**6-streifiger  
Ausbau  
bei Burgau**

# Sechsstreifiger Ausbau der Bundesautobahn A 8 bei Burgau

## Planänderungsbeschluss vom 6. Juli 2009

**Sechsstreifiger Ausbau der Bundesautobahn A 8 bei Burgau (Bau-km 17+540 bis Bau-km 28+700);  
Änderung des Planfeststellungsbeschlusses vom 10. Sept. 2004, Gz: 225-4354.1/43, durch Planung eines Kreisverkehrsplatzes an der AS Burgau-Süd einschl. der erforderlichen Anpassungsmaßnahmen (etwa zwischen Bau-km 25+700 bis Bau-km 26+750 der BAB A 8)**

Abb. 1: Gegenüberstellung des bisherigen und des neuen Planungsstandes

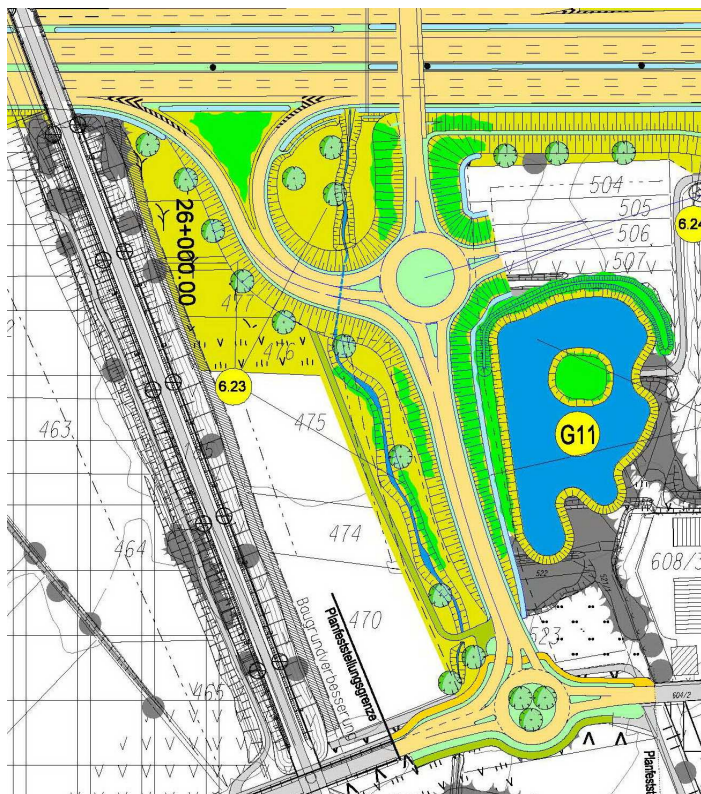
Anlass für die gegenständliche Planänderung ist der von der Euro Rastpark GmbH geäußerte Wunsch, die bestehenden Planungen im Bereich der Anschlussstelle Burgau (südlich der A 8) dahingehend zu verändern, dass anstelle der ursprünglich vorgesehenen Einmündung ein Kreisverkehr (inklusive Bypass) gebaut wird. Hintergrund für diese Planänderung ist die von der Euro Rastpark GmbH verfolgte Zielsetzung einer vereinfachten Verkehrsführung zum bestehenden Autohof Burgau. Anstelle eines bisherig notwendigen mehrmaligen Abbiegens (Verkehrsführung über die Siemensstraße) könnten insbesondere größere Lastzüge geradeaus über den Kreisverkehr fahren und anschließend (über eine noch zu bauende Straße) direkt in den Autohof gelangen.

Nachfolgender Abb. 1 kann sowohl die bestehende Planung als auch die geplanten Änderungen entnommen werden.

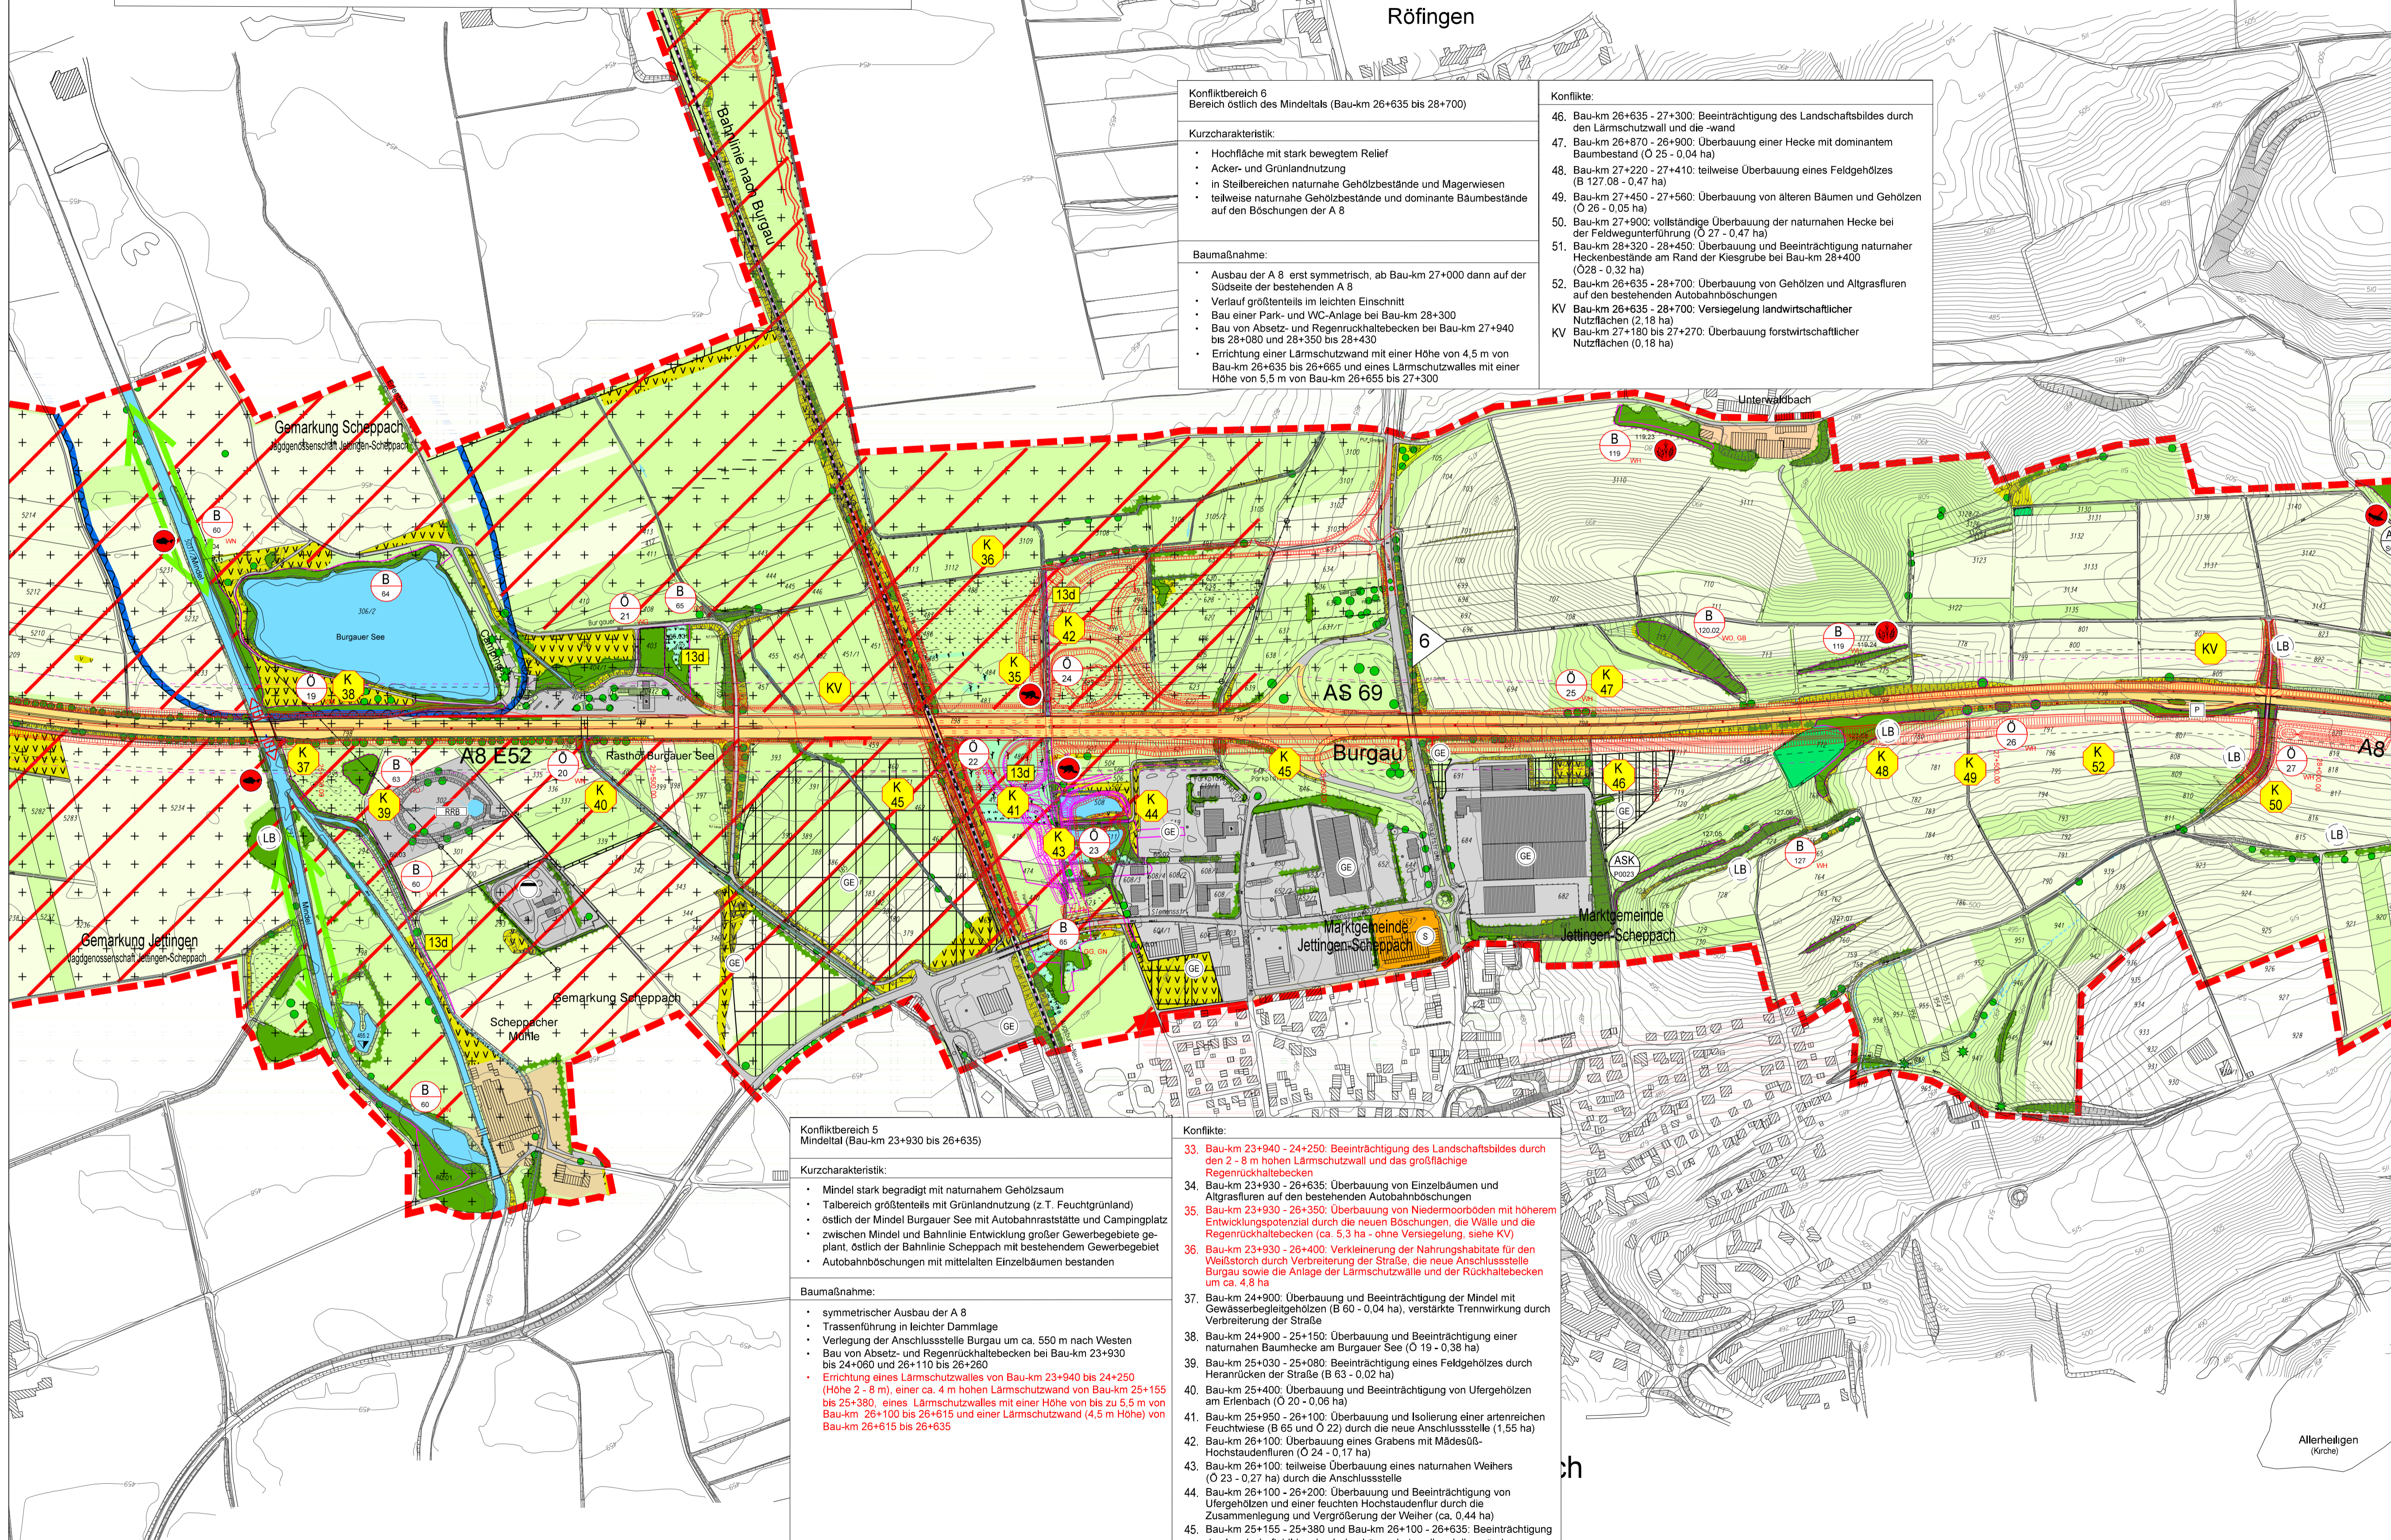
Die gegenständliche Tektur wirkt sich entsprechend der in Kap. 1.3 erläuterten Sachverhalte folgendermaßen auf die Konfliktpunkte im betroffenen Planungsraum aus (betroffen ist ausschließlich der Konfliktpunkt KV (Konflikt Versiegelung) im Konfliktbereich 5; rot markierte Textstellen resultieren aus der 1. Tektur des LBP, blau dargestellte Bereiche sind das Ergebnis der gegenständlichen Planänderung):

**KV Bau-km 23+930 - 26+635: Versiegelung landwirtschaftlicher Nutzflächen in einem ökologisch bedeutsamen Bereich (Tallraum, Niedermoorböden - 1,76 ha) 1,76 ha**

Freistaat Bayern Autobahndirektion Südbayern	Untertage	12,3 T
<b>A8/West Ulm - Augsburg - München</b>  Planfeststellung	Blatt Nr.	5
	Reg. Nr.	
	Datum

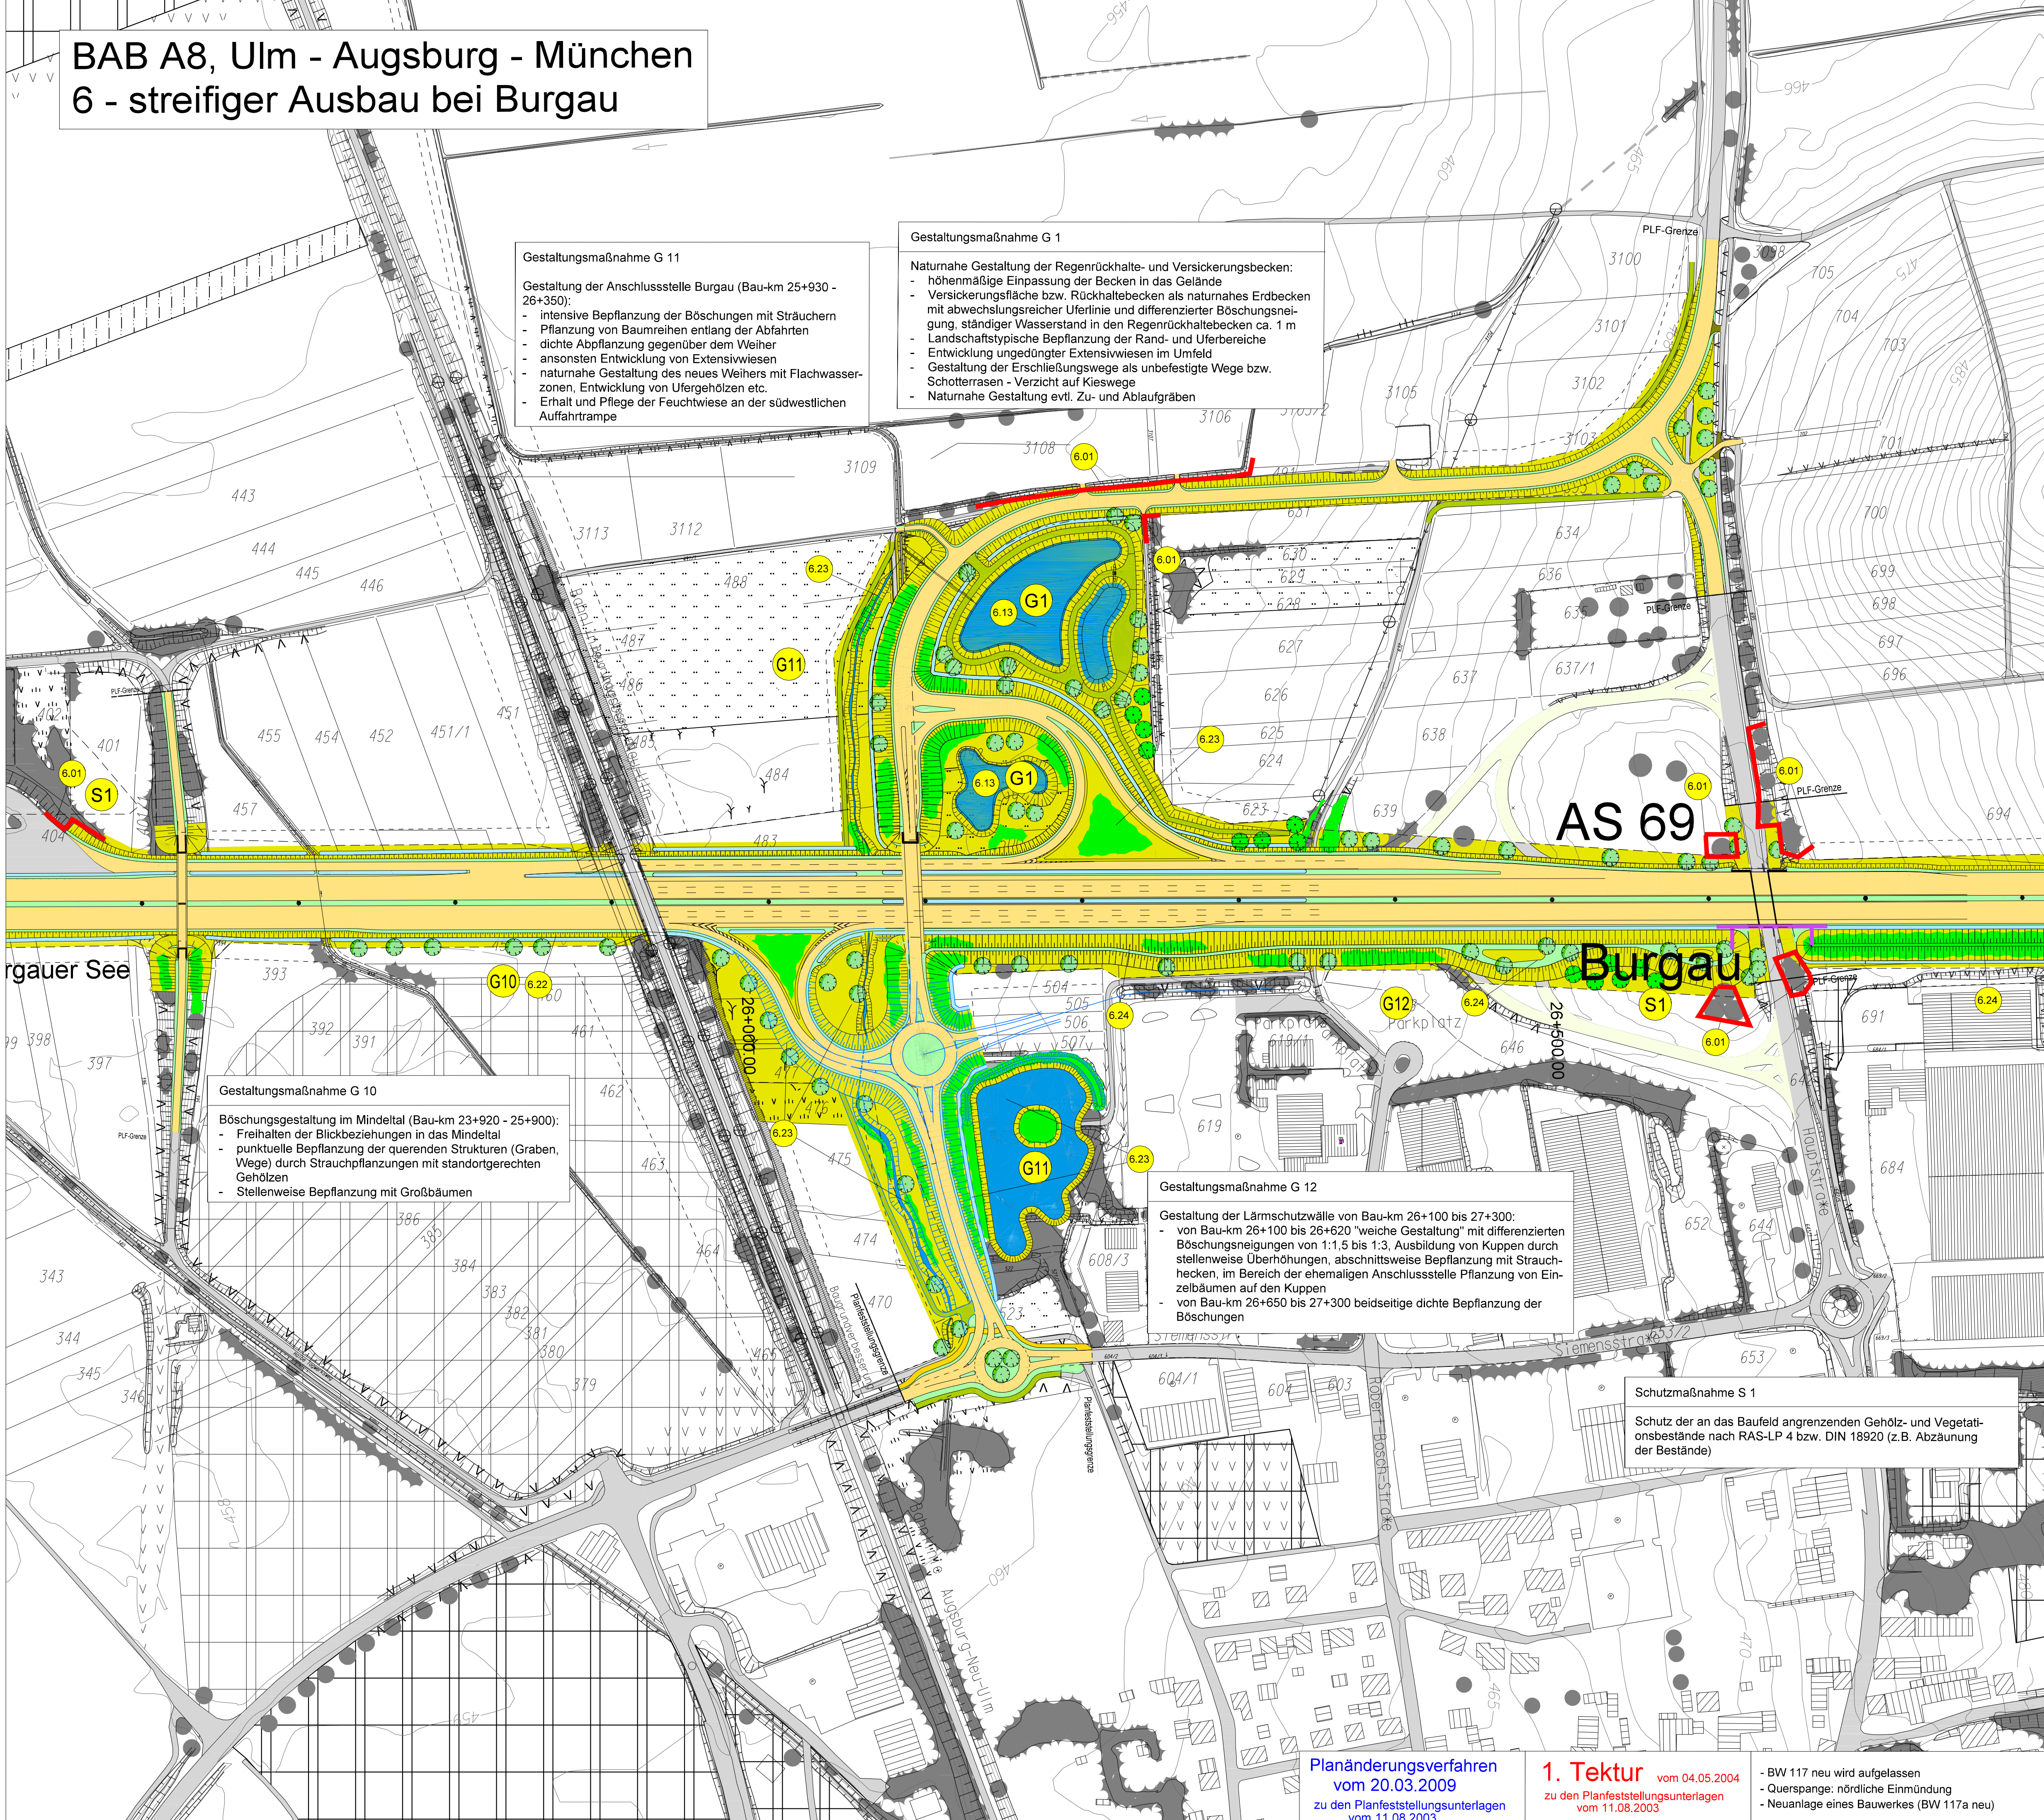
Im Rahmen der gegenständlichen Tektur erfolgt eine Änderung dieser gestalterischen Maßnahmen ausschließlich dahingehend, dass die vorgesehenen Pflanz- und Entwicklungsmaßnahmen an die veränderten baulichen Verhältnisse (neue Lage der Straßenböschungen) angepasst werden. Inhaltliche Änderungen sind nicht vorgesehen, so dass die ursprüngliche Beschreibung aufrecht erhalten werden kann.

**Gestaltungsmaßnahme G 11**  
**Gestaltung der Anschlussstelle Burgau (Bau-km 25+930 - 26+350):**  
 - intensive Bepflanzung der Böschungen mit Sträuchern  
 - Pflanzung von Baumreihen entlang der Abfahrten  
 - dichte Abpflanzung gegenüber dem Weiher  
 - ansonsten Entwicklung von Extensivwiesen  
 - naturnahe Gestaltung des neuen Weihers mit Flachwasserzonen, Entwicklung von Ufergehölzen etc.  
 - Erhalt und Pflege der Feuchtwiese an der südwestlichen Auffahrt
